Bruxelles Urbanisme et Patrimoine

N/Réf. : SJN30002_754_PREA**Gest. : AA/PB****V/Réf. : 2273-0001/59/2025-227PU****Corr DPC: Pierre Bernard****NOVA : //****SAINT-JOSSE-TEN-NOODE. Rue Royale, 236 Le Botanique****(= Jardin du Botanique classé comme Site)****AVIS PRÉALABLE: Renouvellement des verrières des serres basses et des terrasses****Demande de BUP – DPC du : 18/02/2026****Avis de principe de la CRMS**

Ci-dessus, plan du sous-sol du Botanique (illustration extraite du dossier). En vert = zone située sous les terrasses ; en orange = serre basse ouest ; en jaune = serre basse est ; entourée d'un rond : zone d'infiltrations.

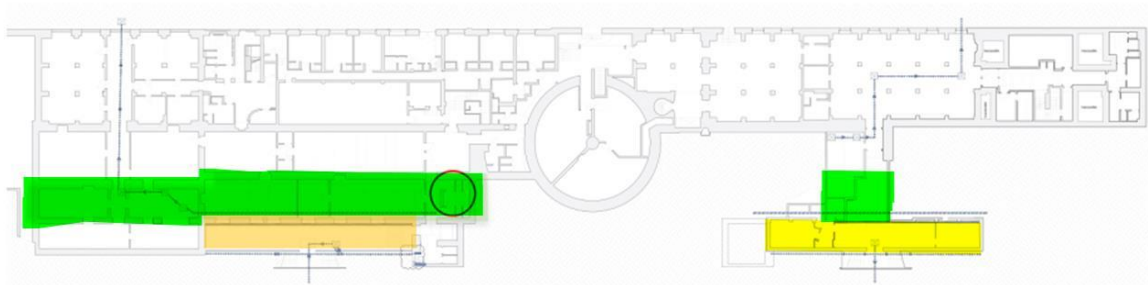
À l'origine, les terrasses étaient sans doute sur terre-plein, comme le montre la coupe reproduite dans la gravure de 1842 (illustrée page précédente). Mais actuellement, des pièces sont aménagées en sous-sol. Ces pièces sont au même niveau que les caves du Botanique. La chronologie de ces aménagements n'est pas documentée par le dossier, mais vu les structures existantes, en partie des voûtes de brique massives, ces aménagements paraissent assez anciens.

Ci-dessus, première esquisse pour les serres basses, avec profilés acier à coupure thermique Forster, plus épais que ceux des serres hautes, impliquant un écartement plus large (extrait des premiers documents communiqués par le bureau Origin à la DPC en septembre 2025).

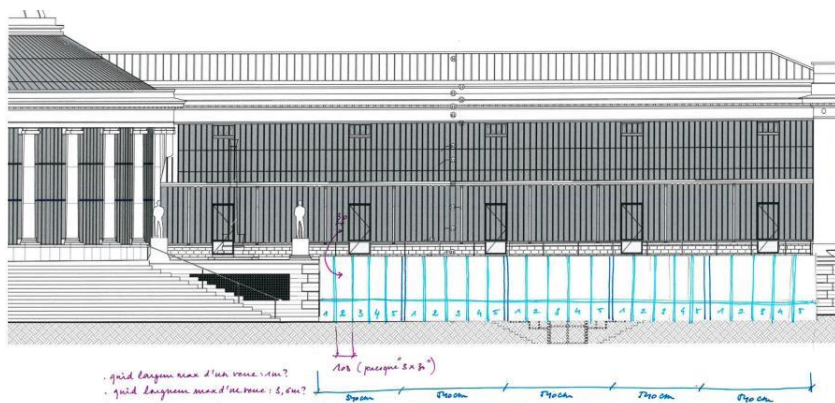
Une solution de verrière à haute performance énergétique, à l'aide de profilés contemporains à coupure thermique et double vitrages, avait d'abord été étudiée. Toutefois, ces profilés, plus larges, induisaient une modification sensible de l'esthétique et du rythme des verrières, engendrant une certaine lourdeur visuelle.

Après analyse, il est apparu que le gain énergétique apporté par ces verrières performantes était limité à environ 2 % des consommations totales des locaux concernés, ceux-ci étant des espaces contre terre peu améliorables thermiquement et de surcroît utilisés et chauffés uniquement de manière occasionnelle.

Ainsi, puisque l'adoption de verrières performantes n'apportait pas ici d'économies significatives en terme de chauffage, il a été jugé préférable que les serres basses soient équipées des mêmes verrières que celles récemment exécutées pour les serres hautes, avec les mêmes profilés acier très fins sans coupure thermique, et le même rythme de vitrages feuilletés.
